13. februar 2015

Projekt nr. 220122
Udarbejdet af: TBJ, JAD, LKR,
ETD
Kontrolleret af: MXJ
Godkendt af: IAF

Faglig vurdering af VVM for Enghave Brygge

Notat om stofspredning. VVM for Enghave Brygge

Figur 1: Potentiel sedimentspredning af havnesediment fra anlægget Dette er yderligere uddybet i det følgende.

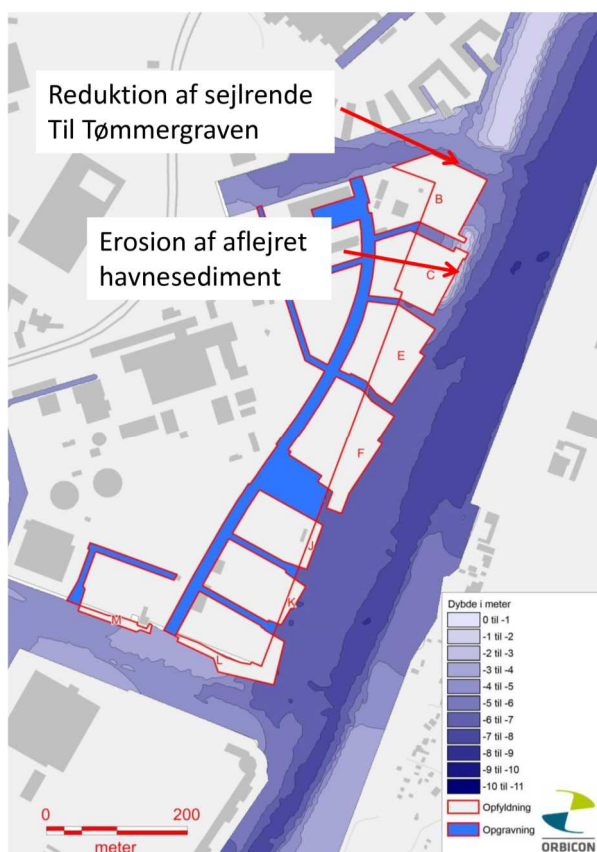
I NIRAS' Notat ”Faglig vurdering af VVM for Enghave Brygge” blev der peget på følgende to potentielle problemstillinger vedrørende spredning af havnesediment fra de planlagte anlægsarbejder ved etablering af Enghave Brygge samt fra det permanente anlæg:

- Uddybning af sejlrenden til Tømmergraven for at kompensere for at Blok B har reduceret indsejlingen
- Erosion af aflejret materiale langs de nye kajer ved Blokkene B og C.

Figur 2: Vanddybdeforhold nær Enghave Brygge og ny sejlrende
I forbindelse med gravningen vil der typisk ske et spild af materiale til vandsøjlen i størrelsesordenen 5 %. Dette spild vil spredes i havnen.

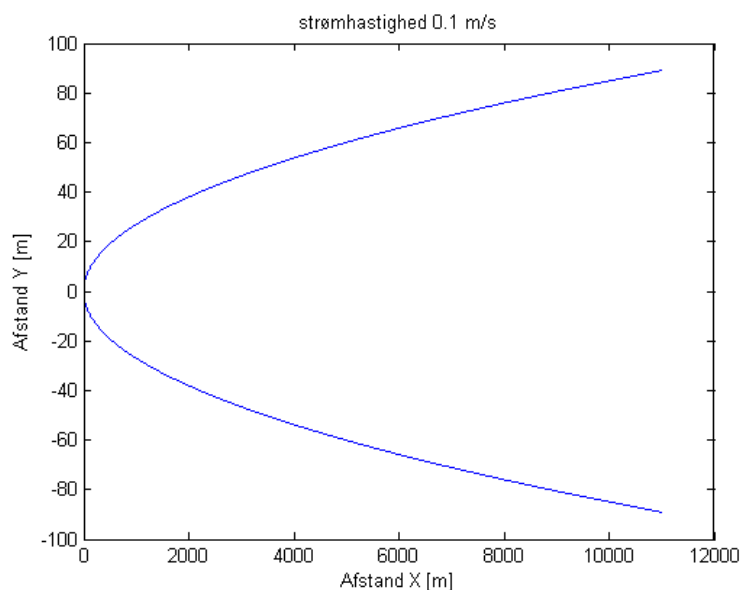
Etablering af blok B betyder at vanddybderne i sejlrenden til Tømmergraven reduceres som vist på Figur 2. Foreningen Skibsbroen har indsendt hørings svar vedrørende den fremtidige brug af sejlrenden ind til Tømmergraven. Foreningen mener det vil blive nødvendigt at etablere en ny sejlrende, da opfyldningen ved indsejlingen til Tømmergraven vanskeliggør brugen af den nuværende sejlrende. Husbådene skal ind i mellem bugseres til lovpligtige værftsbesøg, og foreningen kræver, at der etableres et mindst 15 m bredt sejløb med en dybde på 4 meter ud til hovedløbet.

Som det fremgår af Figur 2 vil vanddybden efter udbygningen af Blok B være mellem 4 og 5 m og bredden ca. 50m. Forholdene opfylder således Foreningens krav.

Ønskes det derimod at opretholde en sejlrende med vanddybden 5 m som i dag (se Figur 2) skønnes det at der er behov for at afgrave ca. 2-3.000m³.

Figur 4: Koncentration af stoffer som funktion af afstand fra graveposition.

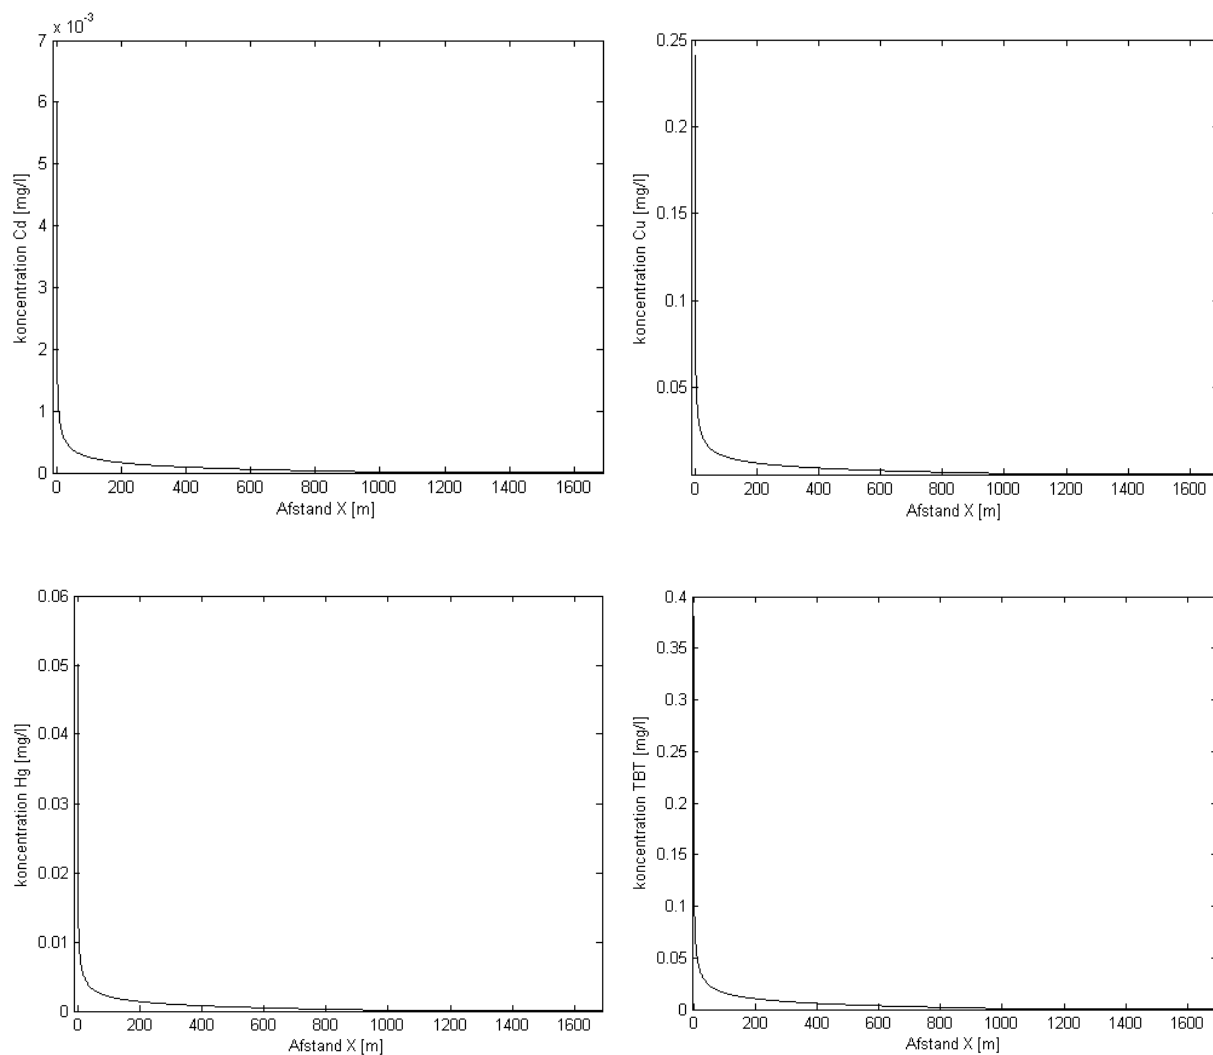
På dette grundlag er koncentrationen beregnet i forskellige afstande fra gravepositionen, som vist på Figur 4.

Det fremgår, at koncentrationen af Cu, Hg og TBT ligger over grænseværdierne ved det nærmeste havnebad. TBT overskrider grænseværdien ved alle havnebadene.

De gennemførte overslagsberegninger af koncentrationer af en række miljøfarlige stoffer viser, at graveaktiviteterne kan give anledning til koncentrationer, som kan være miljø- og sundhedsfarlige i en afstand op til ca. 300-500 m fra gravepositionen. Desuden viser beregningerne, at det kan være vanskeligt at reducere koncentrationen af TBT til under grænseværdien for akut toksisk påvirkning i hele havnen.

Figur 5: Positioner for beregning af koncentrationer af miljøfarlige stoffer fra graveaktiviteten.

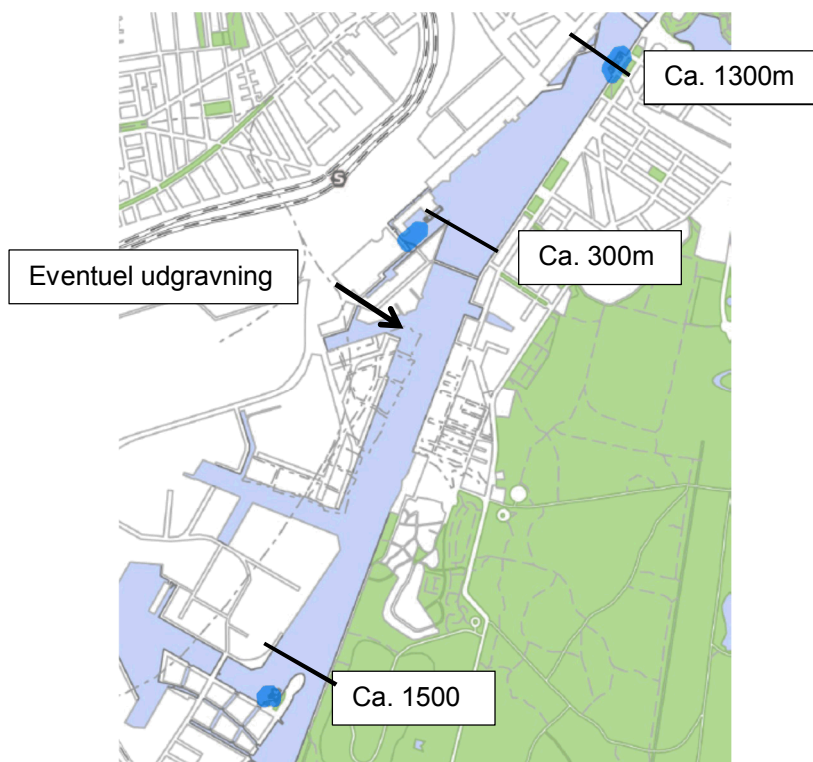
Værdier i afstande fra gravepositionen svarende til placering af havnebadene (se Figur 5) er præsenteret i Tabel 4.

Hvis det besluttes, at fortage en uddybning af sejlrenden ind til Tømmergraven, så anbefales det at fortage en mere tilbundsgående modellering af koncentrationsforholdene i forbindelse med forskellige grave- og hydrauliske scenarier. Resultatet af disse beregninger kan bruges til at optimere omfanget og anlægsmetoderne således, at grænseværdierne for akut toksicitet overholdes.
